| PROCEDIMENTO | Regolamento Urbanistico ai sensi della Legge Regionale 11/08/1999 n. 23 – “Tutela, Governo ed Uso del Territorio” |
| OGGETTO | CONFERENZA DI PIANIFICAZIONE AI SENSI DELL'ART. 25 DELLA L.R. N. 23/1999, PER LA FORMAZIONE DEL REGOLAMENTO URBANISTICO COMUNALE - |
| RICHIEDENTE | Comune di Rionero in Vulture (Pz); |

VERBALE DELLA CONFERENZA DI PIANIFICAZIONE Dell' 11 marzo 2009

NOVA PROPOSTA PERIMETRAZIONE
A PERICOLOSITA' GEOMORFOLOGICA

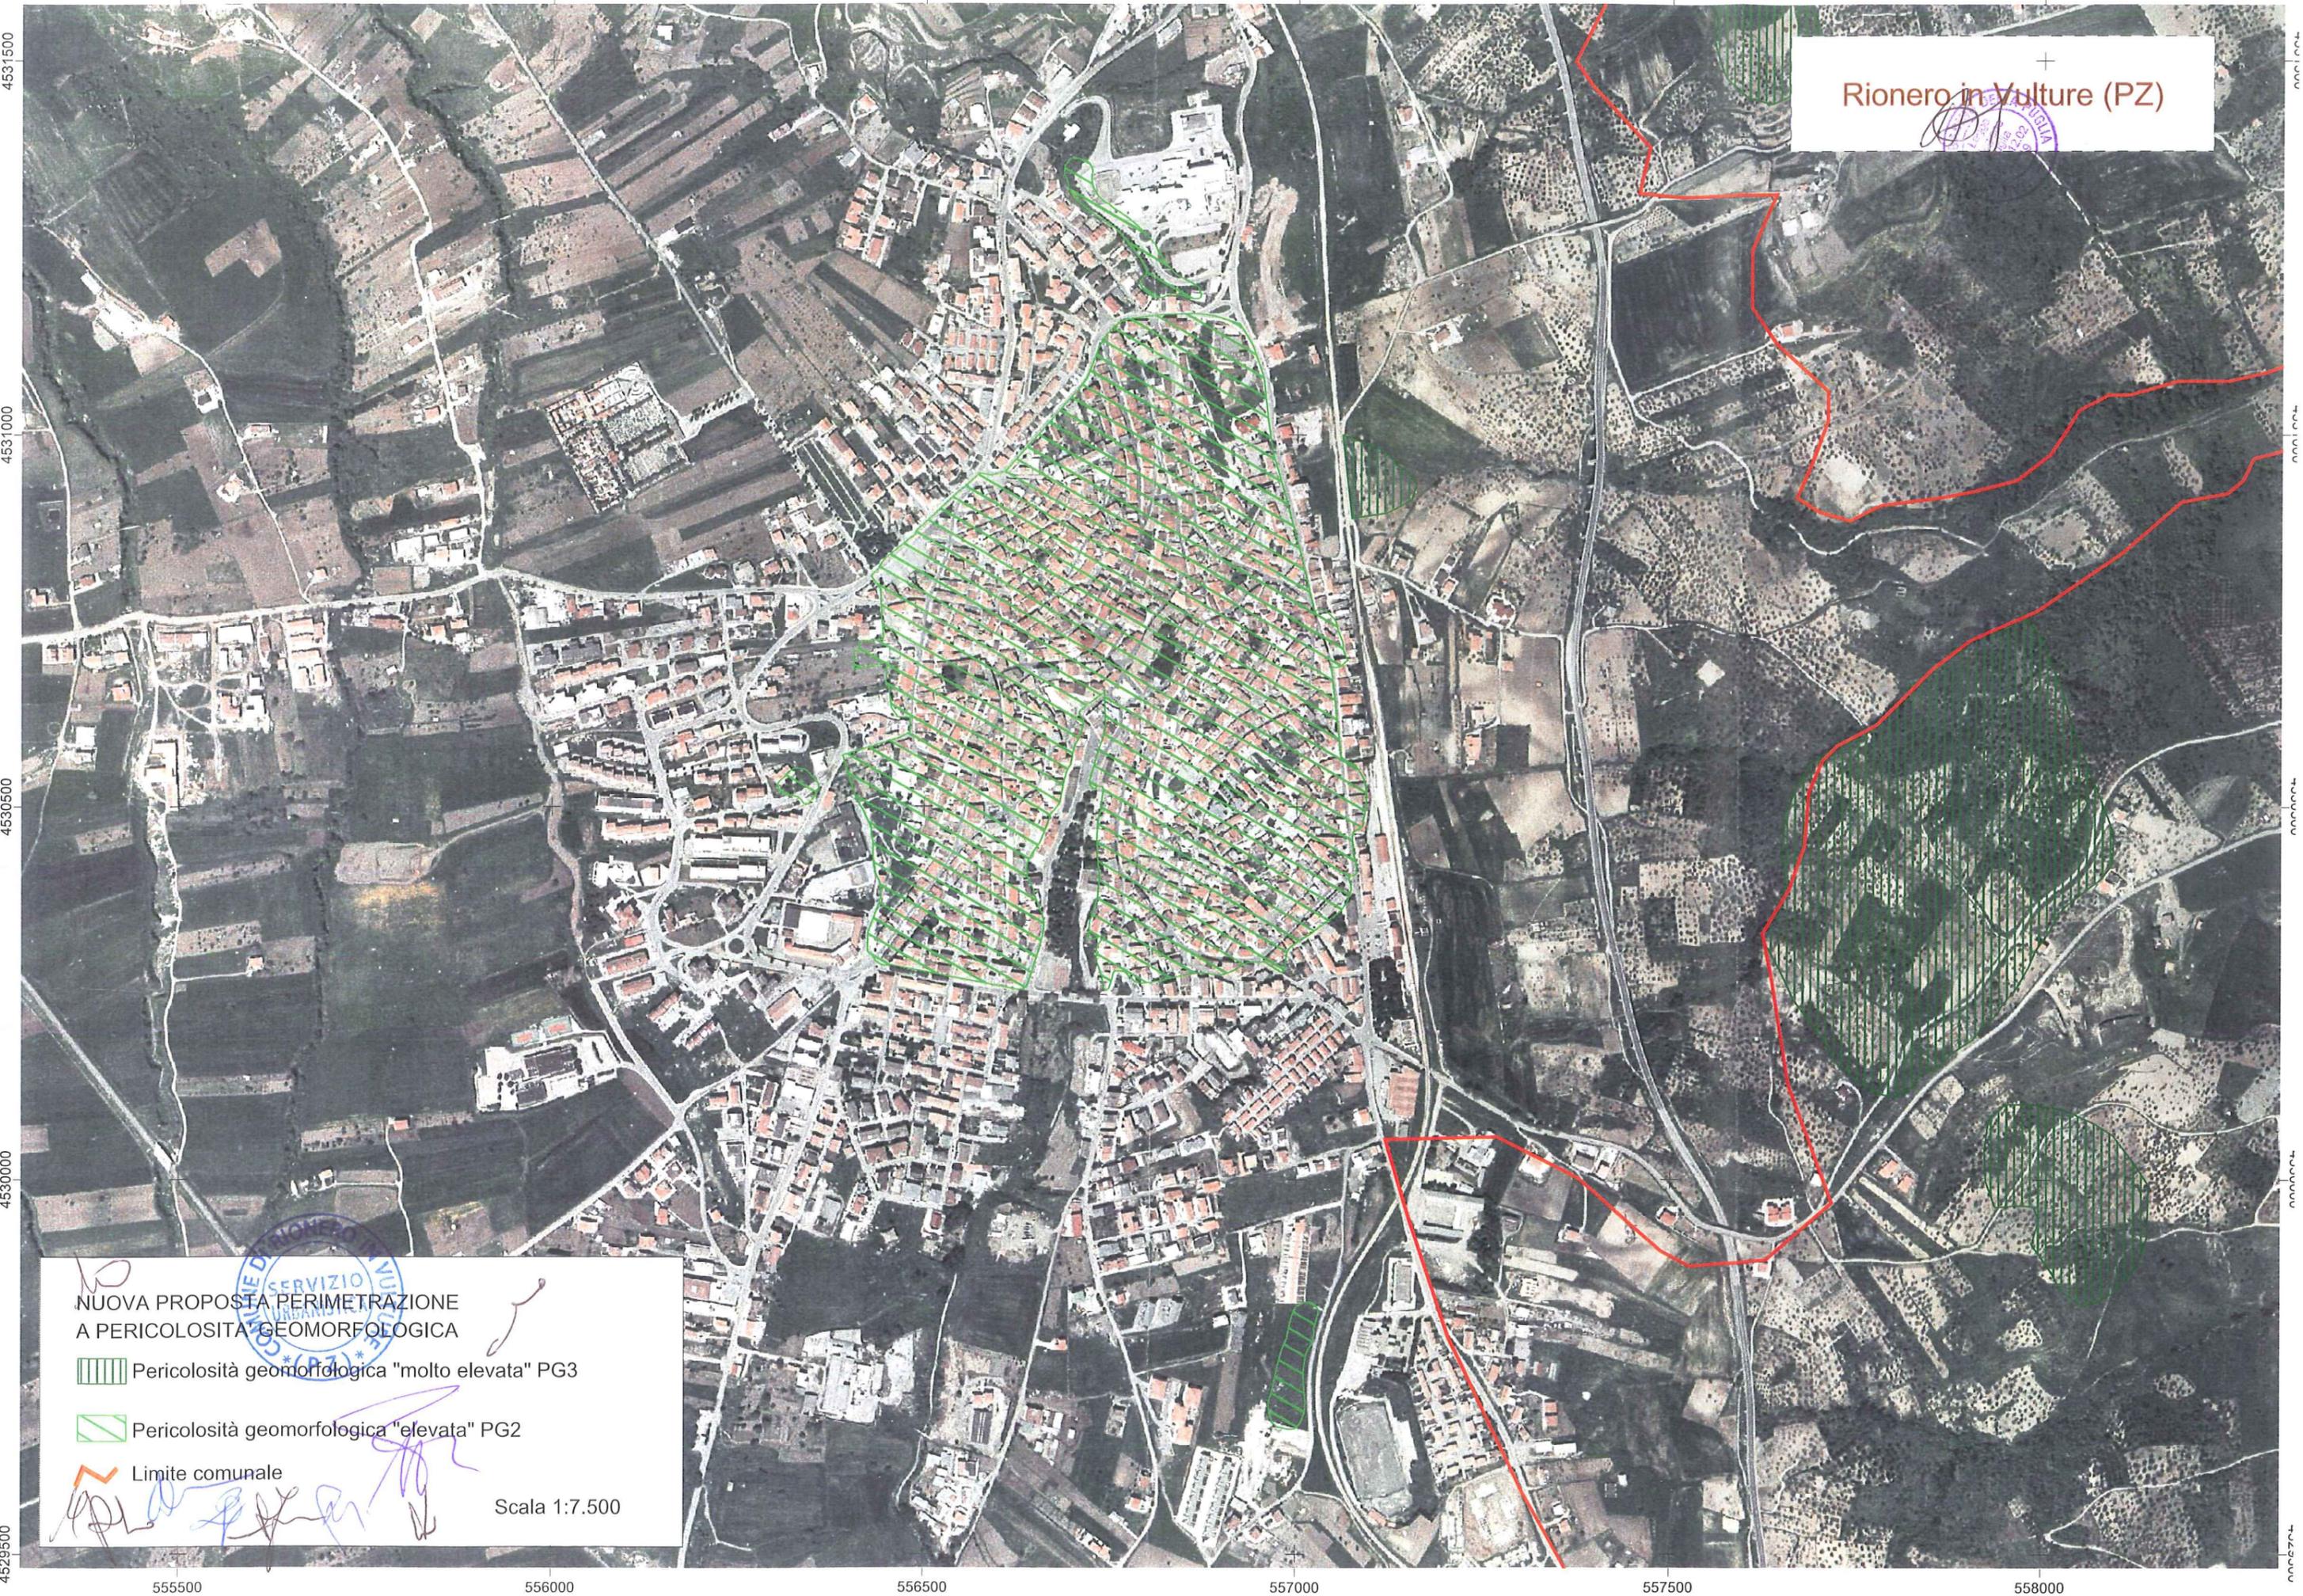
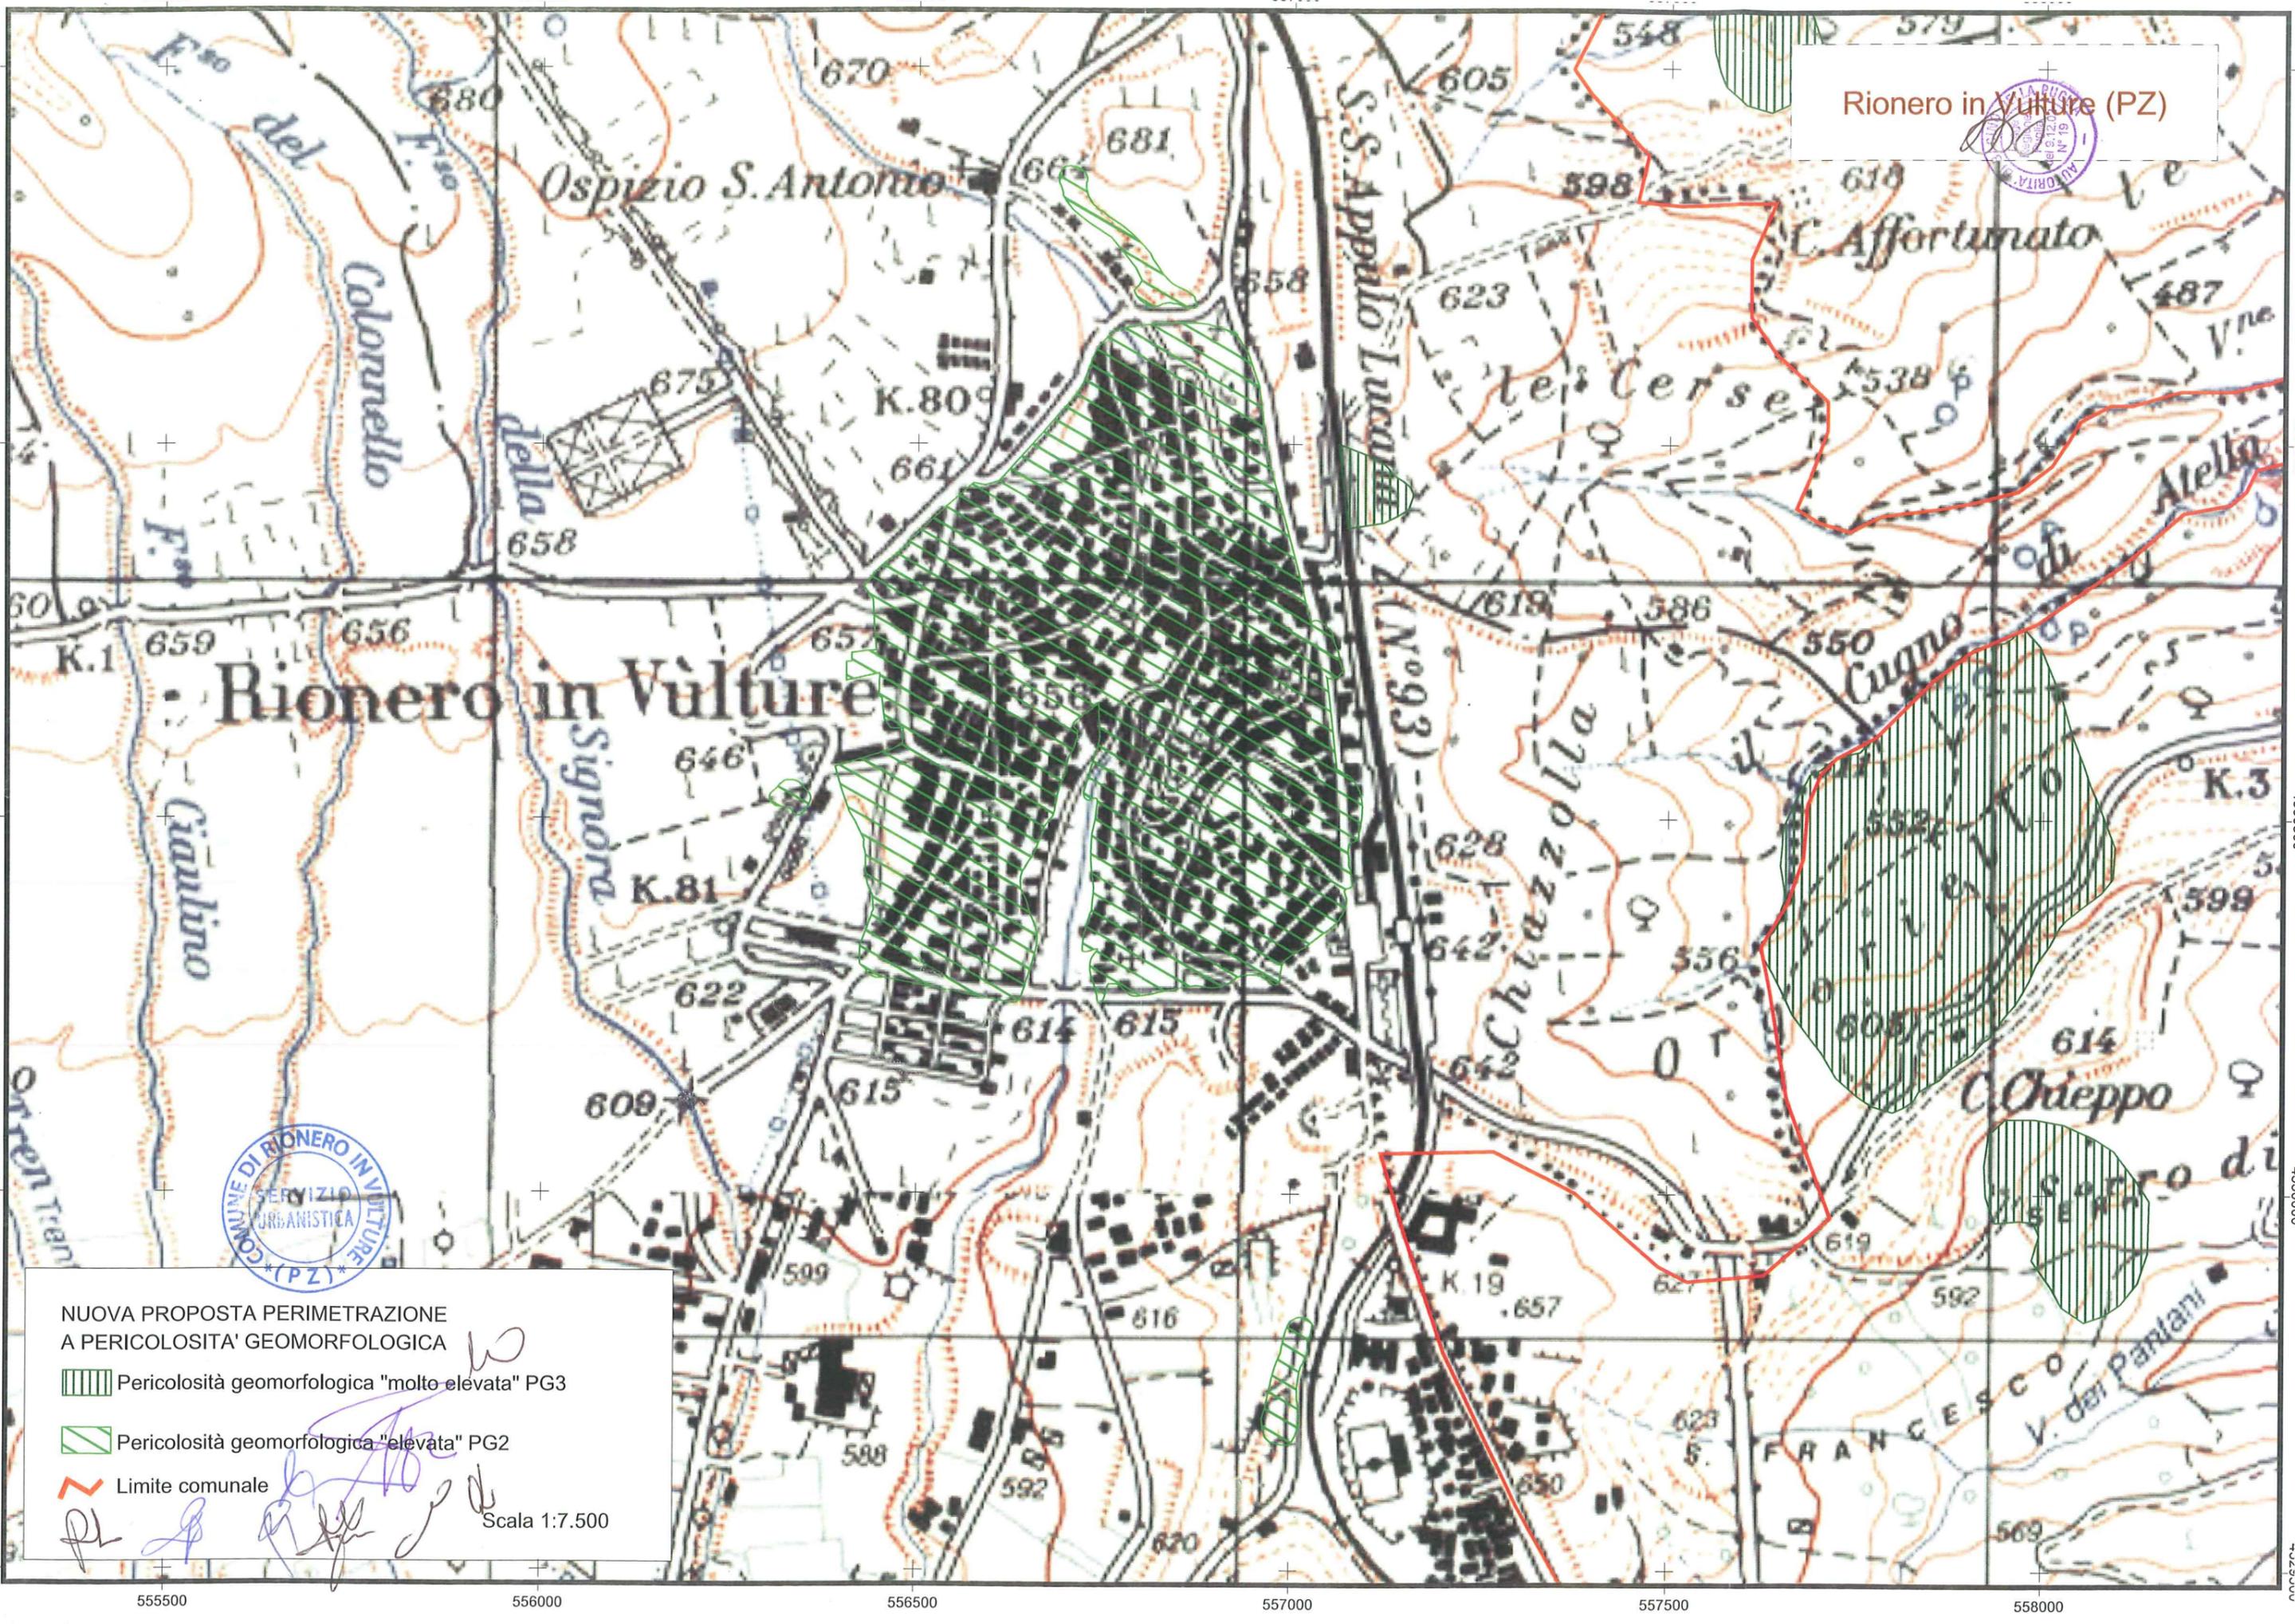
Considerato che la documentazione tecnica prodotta a supporto del Regolamento Urbanistico costituisce, di fatto, un aggiornamento dell'attuale quadro conoscitivo, in uno con la presente, si trasmette, per la condivisione formale da parte di Codesta Amministrazione comunale, ai sensi dell'art. 24 "Procedure di integrazione e modifica del PAI" delle Norme Tecniche di Attuazione, la proposta di modifica delle attuali perimetrazioni delle aree a pericolosità geomorfologica per le zone del territorio comunale di Rionero in Vulture interessate dalla possibile presenza di cavità ipogee (come da studi prodotti per il R.U.), con inserimento, nel PAI vigente, di tali aree quali soggette a pericolosità geomorfologica "elevata" PG2.

Se condivisa, tale proposta di modificazione verrà sottoposta all'approvazione, nella prossima seduta, del Comitato Istituzionale dell'AdB P e diverrà vigente contestualmente alla successiva pubblicazione sul sito ufficiale di questa Autorità (www.adb.puglia.it).
